**Modulo per la presentazione delle osservazioni per i piani/programmi/progetti sottoposti a procedimenti di valutazione ambientale di competenza statale**

**ID: Codice procedura (ID\_VIP/ID\_MATTM): 12691**

**“Progetto di un impianto eolico denominato “Pitigliano” ubicato nei comuni di Pitigliano (GR) e Sorano (GR) costituito da 20 (venti) aerogeneratori di potenza nominale 7,0 MW per un totale di 140,0 MW con relative opere connesse ed infrastrutture indispensabili”**

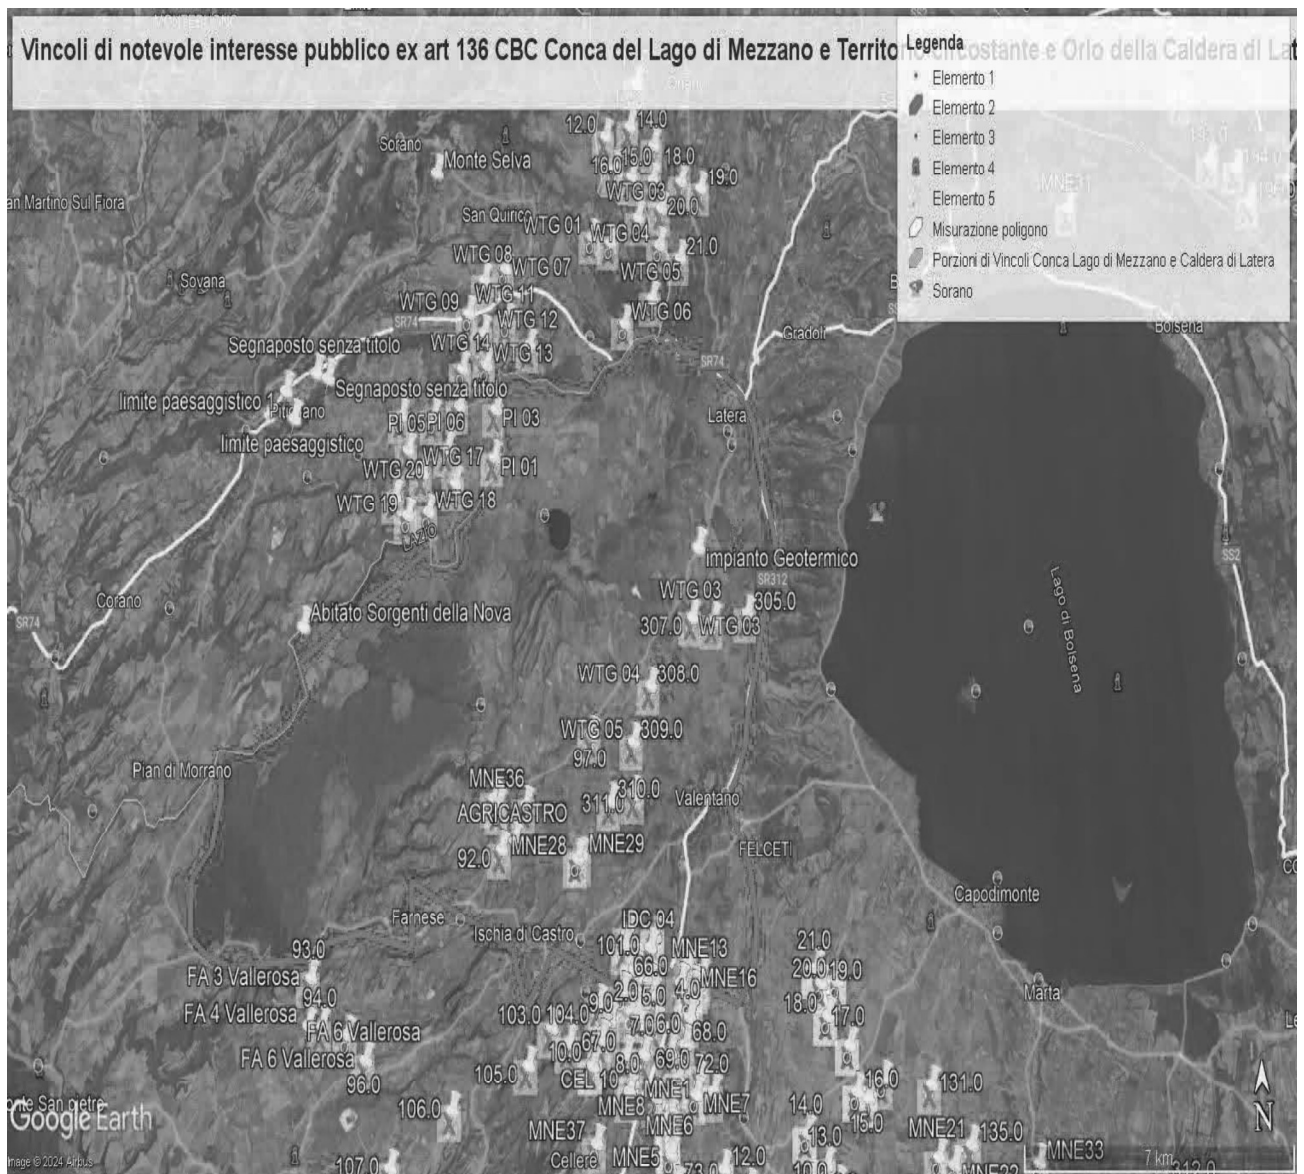
Al contrario si evidenzia che l'impianto eolico industriale citato non solo ricadrebbe con tutti e 20 gli aerogeneratori all'interno delle fasce di rispetto di 3 km di due vincoli paesaggistici di notevole interesse pubblico esistenti nella Regione Lazio e con una parte di essi nel vincolo paesaggistico del Centro abitato di Sorano ( GR) quindi in aree non idonee all'installazione di impianti di energia rinnovabile. Addirittura, alcuni aerogeneratori sarebbero ubicati a poche centinaia di metri dai perimetri dei due vincoli paesaggistici laziali ex art 136 del CBC.

Come è illustrato nell'immagine si ribadisce che l'impianto industriale "Pitigliano" ricade completamente all'interno delle fasce di rispetto dei due vincoli di notevole

**IMMAGINE n. 3 Impianto eolico industriale "Pitigliano" e distanze aerogeneratori dai Vincolo "Orlo della Caldera di Latera.**

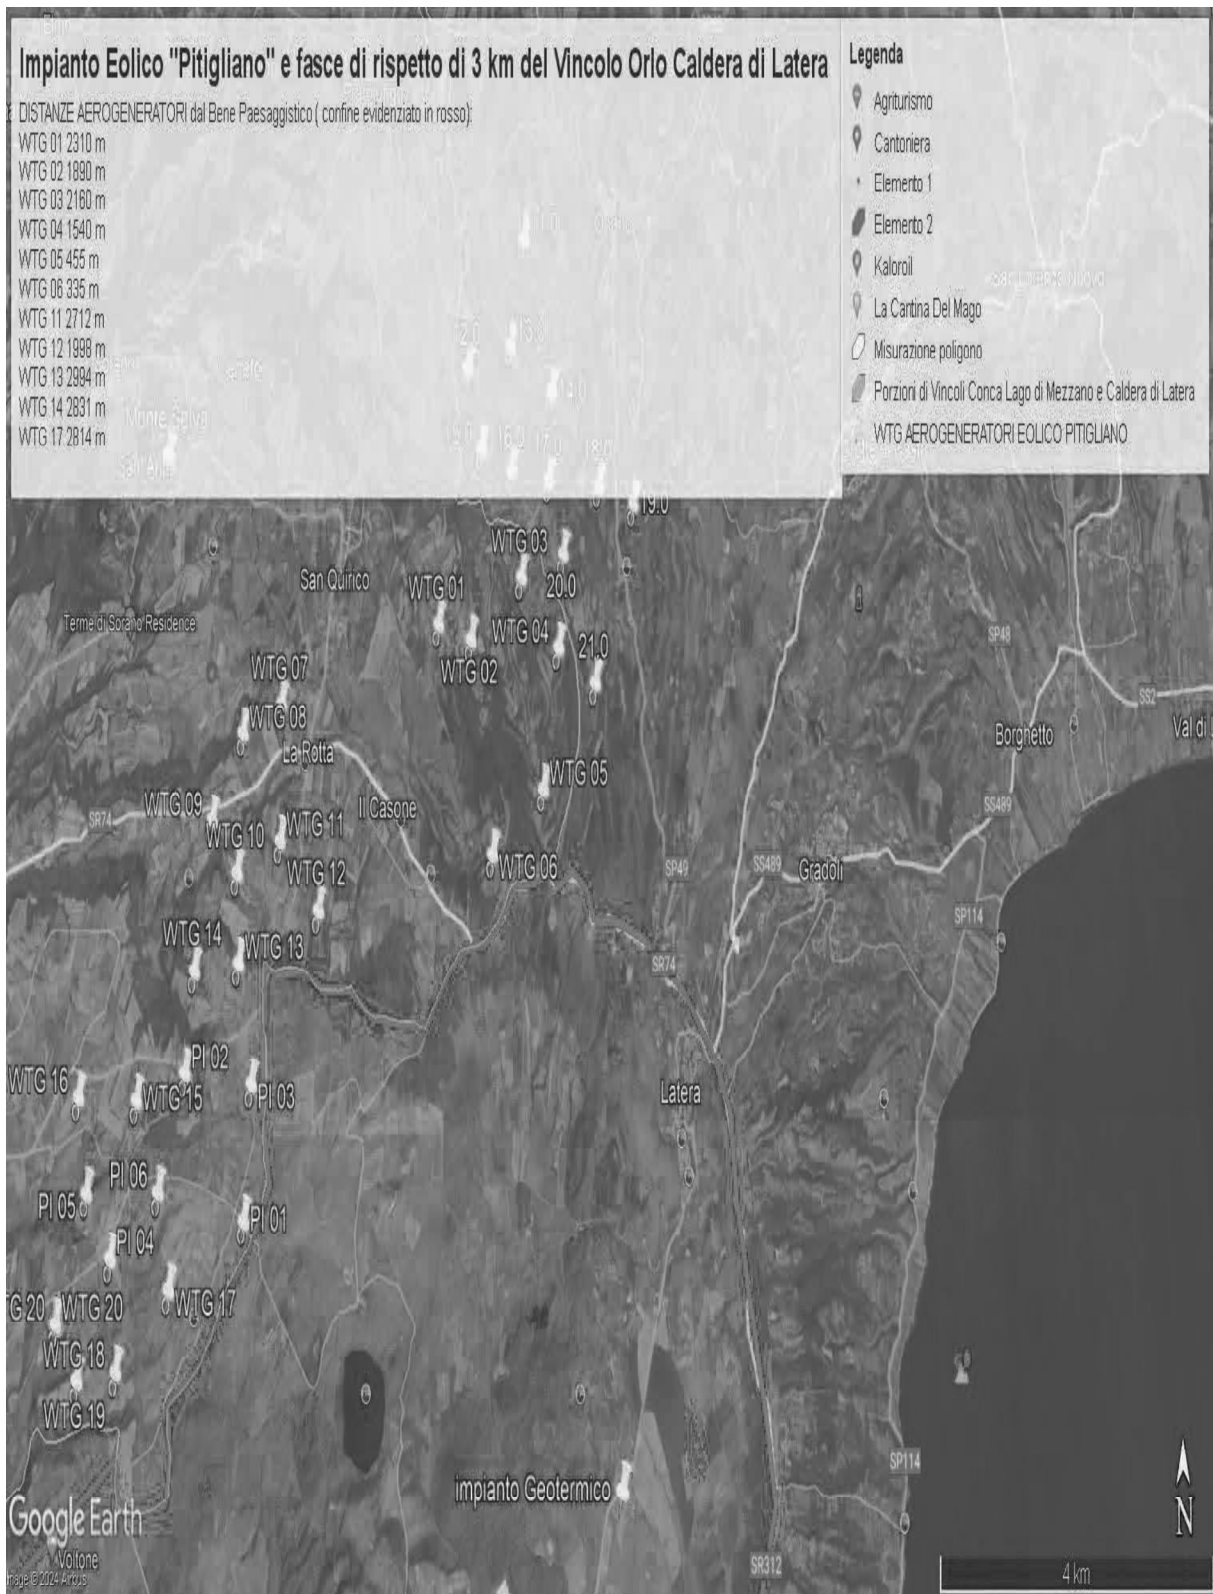
Concludendo, si evidenzia ancora che la proponente non effettuando la procedura prevista dalla Parte III delle Linee Guida nazionali ha ignorato un vincolo paesaggistico di notevole interesse pubblico istituito con un provvedimento del Segretariato regionale del Ministero della Cultura per il Lazio che ha emanato il Decreto di dichiarazione di notevole interesse pubblico n. 22 del 15.02.2024 ai sensi e per gli effetti dell'art. 136, co. 1, lett. c) e d) del decreto legislativo 22 gennaio 2004, n. 42, "Ambito paesaggistico, geologico e geomorfologico dell'orlo della caldera di

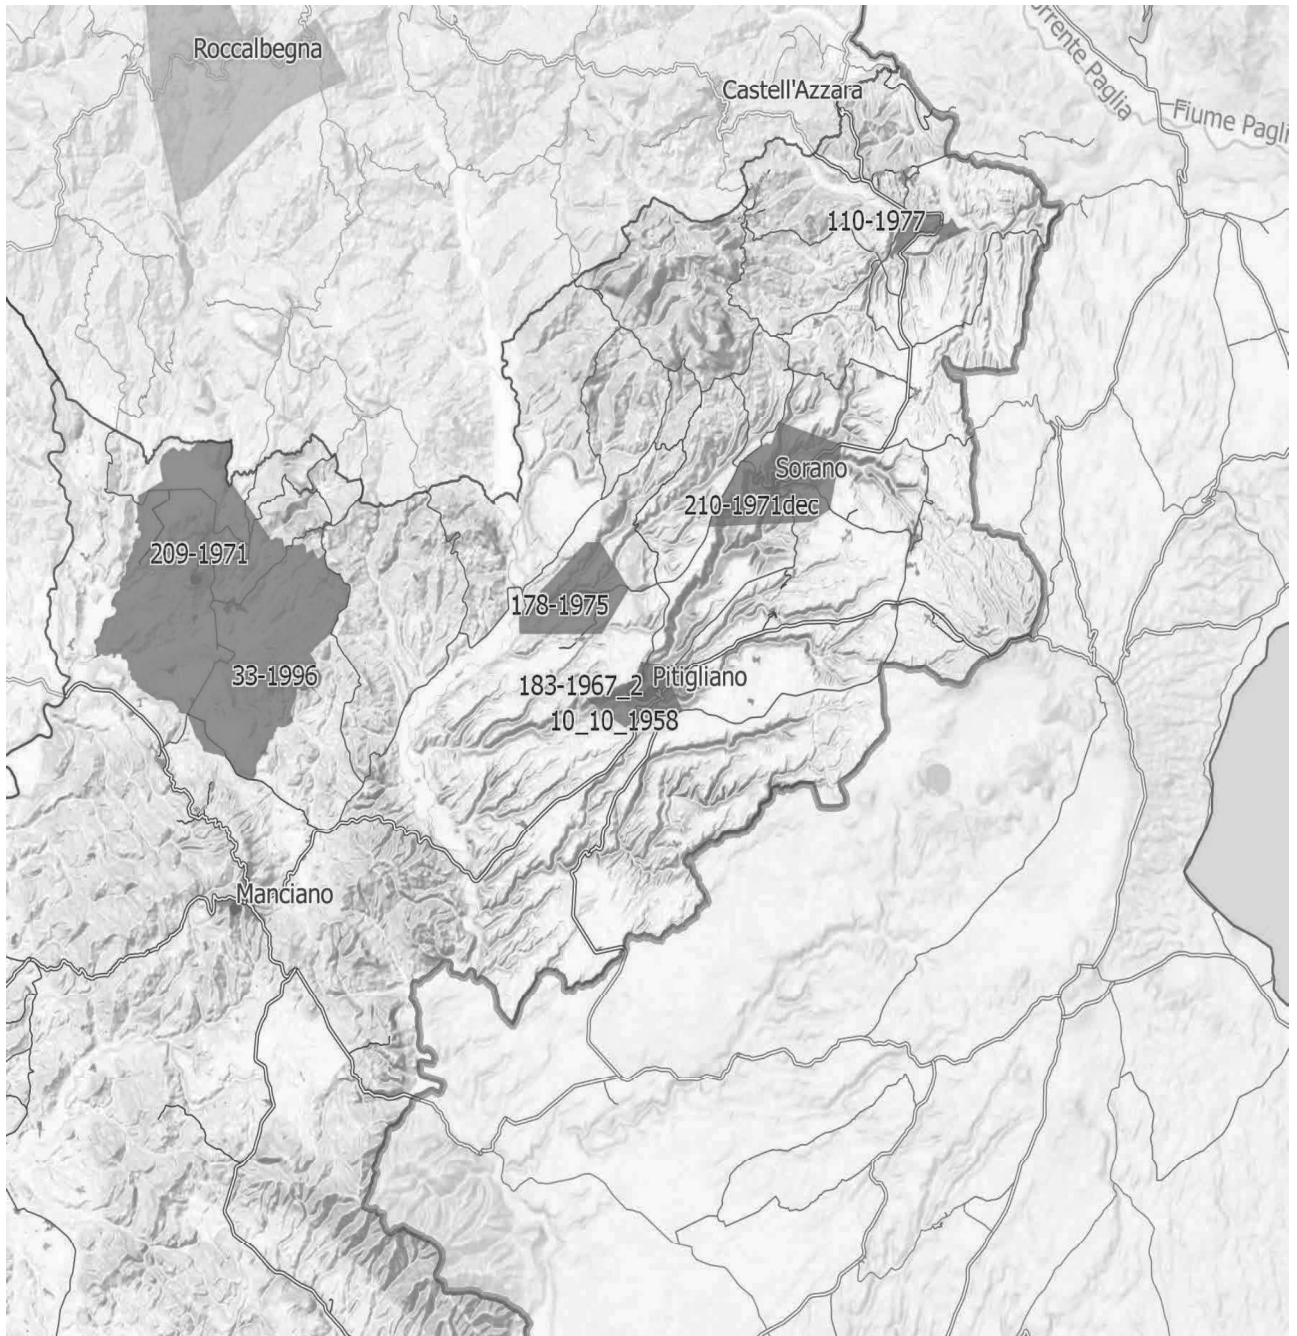
*Inoltre, come sostiene la Proponente parte dell'impianto si verrebbe a trovare a 3,5 km dal centro abitato di Sorano. Infatti, tre degli aerogeneratori WTG 08, 09, 10 sono addirittura all'interno delle fasce di rispetto dei 3 km del suo vincolo paesaggistico di notevole interesse pubblico ex art 136 del CBC. Si evidenzia che così si crea*

**IMMAGINE n 5.** Mappa eolici elaborata dall'Associazione Amici della Terra. La mappa evidenzia il cumulo degli impianti tra Lazio e Toscana.

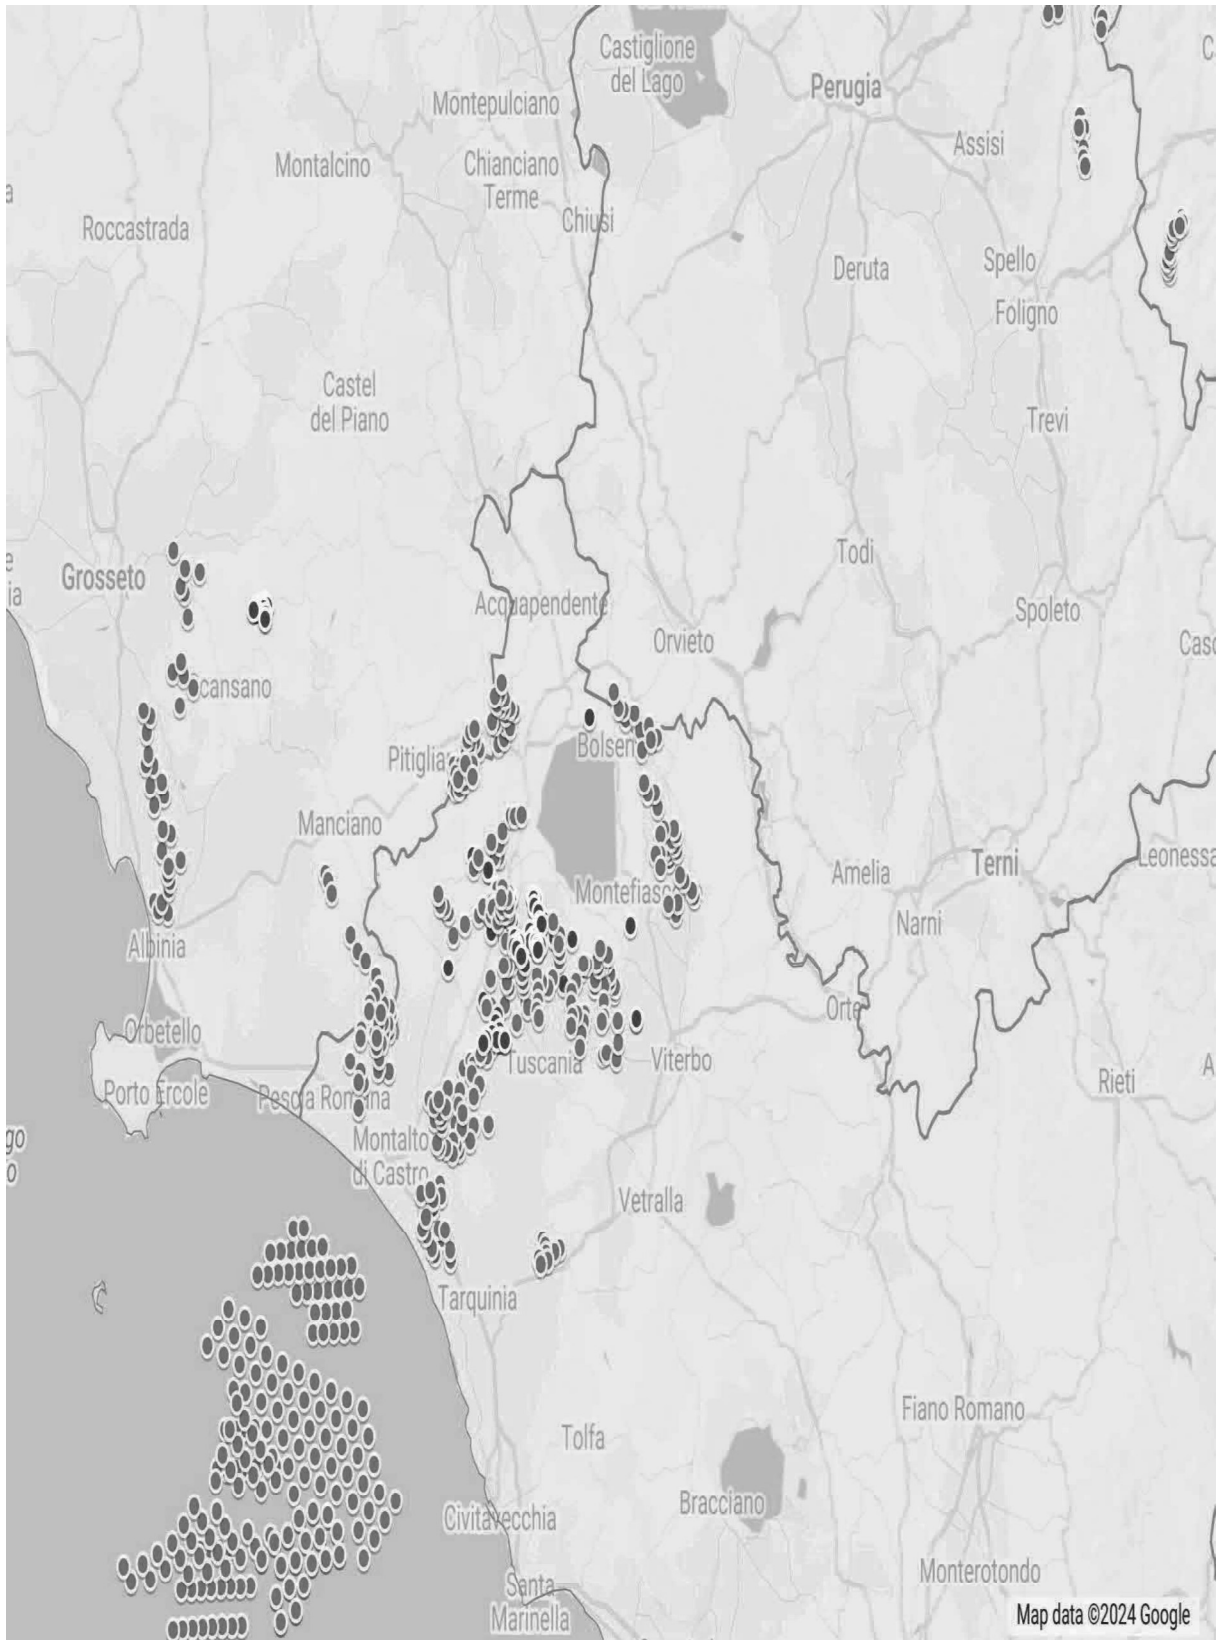
Riguardo al cumulo degli impianti FER, le mappe prodotte dalla proponente riguardano, come già evidenziato, soltanto una parte molto piccola degli impianti FER dell'area intermedia e vasta e in particolare di quelli eolici che contribuiscono a creare un notevole cumulo e la saturazione del territorio tosco laziale. Riguardo al cumulo dei soli impianti eolici si riporta la mappa dell'intervisibilità degli impianti eolici elaborata dall'Associazione nazionale “Amici della Terra”.

Se agli impianti eolici rappresentati qui sopra che non comprendono sia l'impianto eolico Pitigliano e le altre 14 pale del progetto eolico in verifica amministrativa sempre nel territorio di Pitigliano si aggiungono i migliaia di ettari (7000 fin'ora) di territorio occupato dagli impianti fotovoltaici e agrivoltaici e dalle altre tipologie appare chiaro il numero spropositato degli impianti FER nella bassa toscana e nella Tuscia.
